GOVERNO DO DISTRITO FEDERAL
INSTITUTO DO MEIO AMBIENTE E DOS RECURSOS HÍDRICOS DO DISTRITO FEDERAL
 Coordenação de Licenciamento de Parcelamento de Solo e Obras de Infraestrutura
 Gerência de Licenciamento e Regularização de Parcelamento de Solo Urbano

Parecer Técnico - Parcelamento de Solo Urbano - LI SEI-GDF n.º 1/2018 - IBRAM/PRESI/SULAM/COINF/GERPAS

PROCESSO Nº	00391-00017686/2017-31 e 391.000.635/2013
TIPO DE LICENÇA	Licença de Instalação Corretiva
TIPO DE ATIVIDADE	Parcelamento de Solo Urbano
INTERESSADO	Urbanizadora Paranoazinho S/A - UPSA
CPF ou CNPJ	- 09.615.218/0001-250
SITUAÇÃO DE ATIVIDADE	Implantada
LICENÇA ANTERIOR	LP 006/2012
ATIVIDADE EMBARGADA/INTERDITADA	Não
COMPENSAÇÃO AMBIENTAL	Sim
COMPENSAÇÃO FLORESTAL	Sim

Figura 3 - Pontos de lançamento Projeto de drenagem inicial

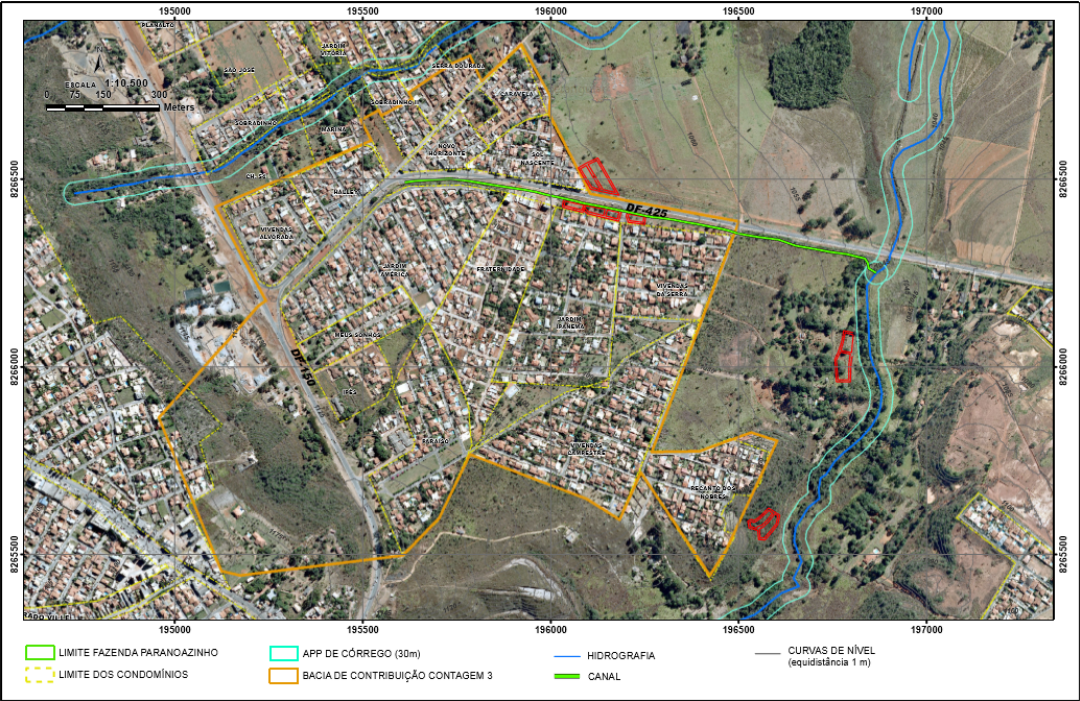
Para amortecer a vazão de escoamento direcionada ao corpo receptor, foram propostas, inicialmente, 10 bacias (Figura 02) e 03 lançamentos (Figura 3) descritos na Tabela 4.

Esse projeto teve aprovação da NOVACAP, conforme Despacho nº 257.125, 13/06/2013, folha 193.

No entanto, verifica-se que a Outorga concedida pela ADASA 6974140 previa os lançamentos com as características descritas na Tabela 5.

Figura 4 - Versão final do projeto de drenagem pluvial

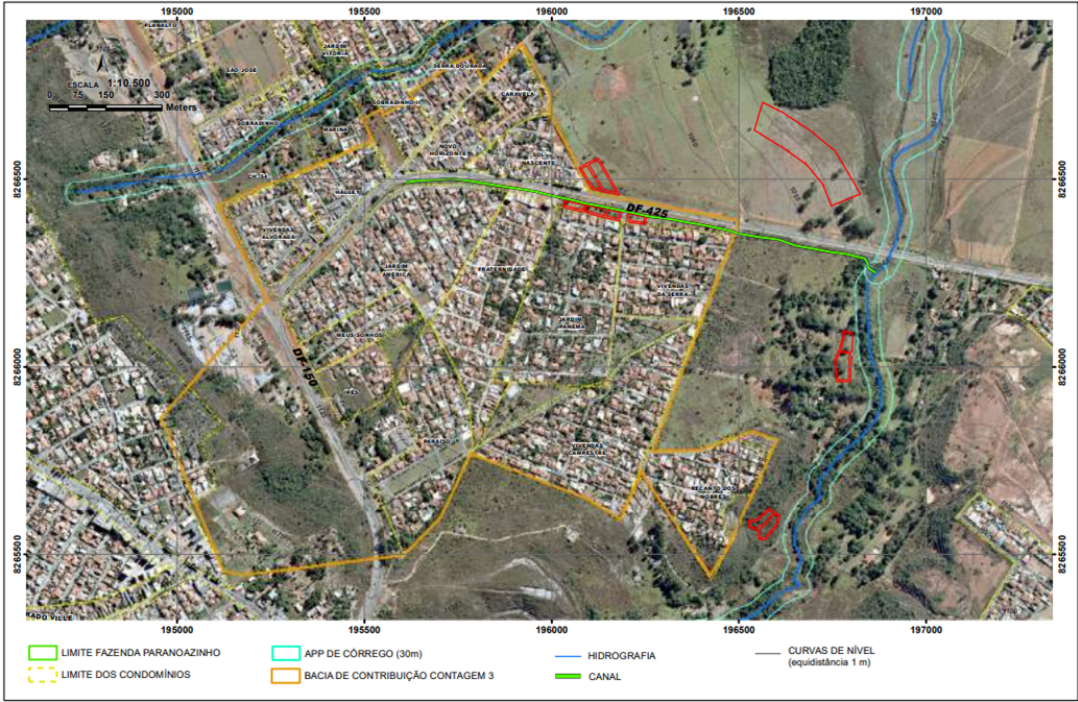
A alteração contemplou a incorporação de mais um reservatório de retenção com capacidade de 30.100 m³, o que possibilitou o atendimento à vazão de lançamento outorgada.

- A macrodrenagem do Condomínio Recanto dos Nobres prevê a implantação de uma bacia em área com declividade acentuada e com cobertura vegetal preservada. Conforme vistoria realizada não se verificaram processos erosivos em talvegues existentes, podendo representar um indício que o acréscimo de escoamento pluvial advindo pela implantação do parcelamento está sendo amortecido de forma difusa pelo solo e a cobertura vegetal existente, configurando-se um equilíbrio com as condições geotécnicas e hidrológicas dos talvegues e do corpo hídrico receptor. Como essa questão não foi tratada de forma mais aprofundada no projeto apresentado e considerando o estudo de capacidade de suporte apresentado do Córrego Paranoazinho (Documento SEI nº 7161856) verifica-se a necessidade de complementações dessa análise.

A complementação a ser apresentada a este Instituto para o sistema de drenagem pluvial do Condomínio Recanto dos Nobres deve abranger o mapeamento das condições atuais da drenagem pluvial e soluções alternativas para amortecimento da vazão de pico e retenção de sedimentos. Nesse contexto, tecem-se algumas soluções passíveis para a área do referido Condomínio.

- 7.17. Apresentar no prazo de 120 dias, projeto alternativo do sistema de drenagem pluvial para o condomínio Recanto dos Nobres, contemplando mapeamento das condições atuais do sistema de drenagem pluvial, dispositivos de infiltração e retenção (qualitativa e quantitativa) ao longo do condomínio, sugestões são apresentadas no item 4.5 do Parecer que embasou esta licença. Caso não se apresente o referido projeto alternativo, deve-se considerar, ao invés dos Reservatórios projetados, a implantação de reservatórios de retenção em cada lote do referido condomínio, no sentido de atender a máxima de lançamento de águas pluviais definida pela ADASA, 24,4 L/s.Ha.

Figura 5 - Dispositivo First Flush (Fonte: Catálogo Tigre-ADS)

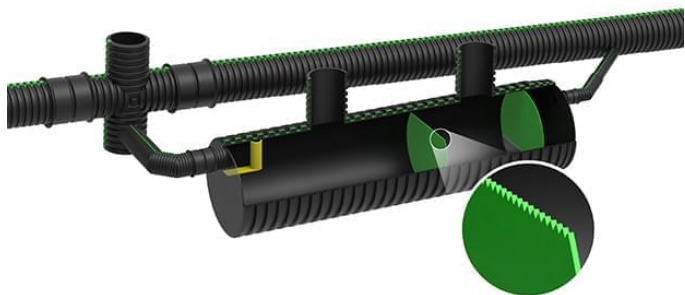
- Sistemas estruturais de controle qualitativos tipo “first flush” interligados à microdrenagem, modelos similares ao da Figura 8:

Figura 6 - Paliçada de madeira (fonte: Hidrológica)

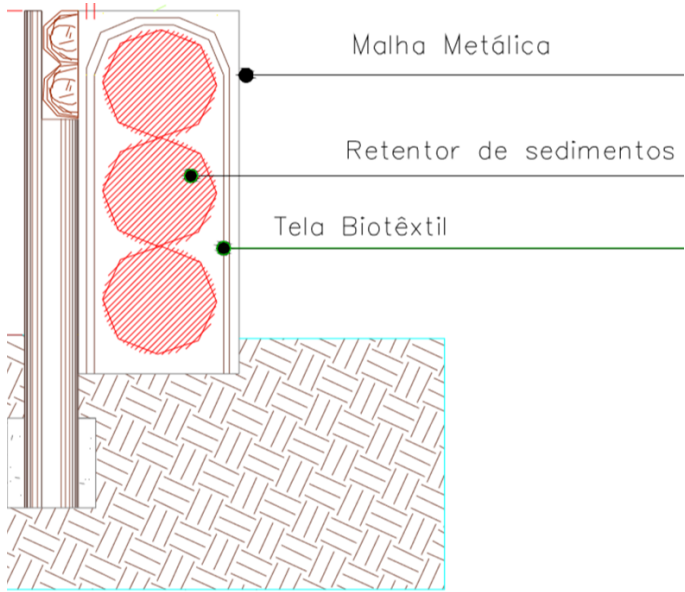
- Dispositivos controladores de velocidade e retentores de sedimentos, como paliçadas de madeira implantados perpendiculares às linhas dos talwegues (figura 9)

Figura 7. Faixas de supressão das bacias de detenção

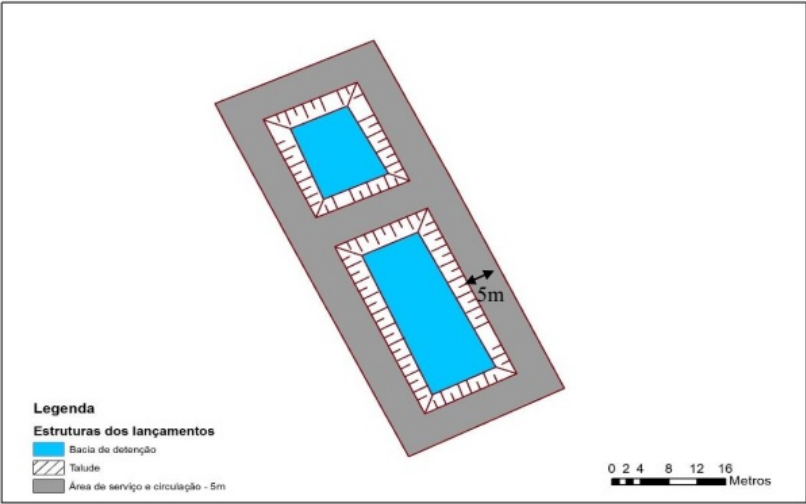
Não foram apresentadas as áreas dos canteiros de obra e eventuais áreas de manobra de maquinário. Logo, estas áreas deverão estar desprovidas de vegetação. Caso contrário, deverá ser requerida a supressão de vegetação para os referidos locais.
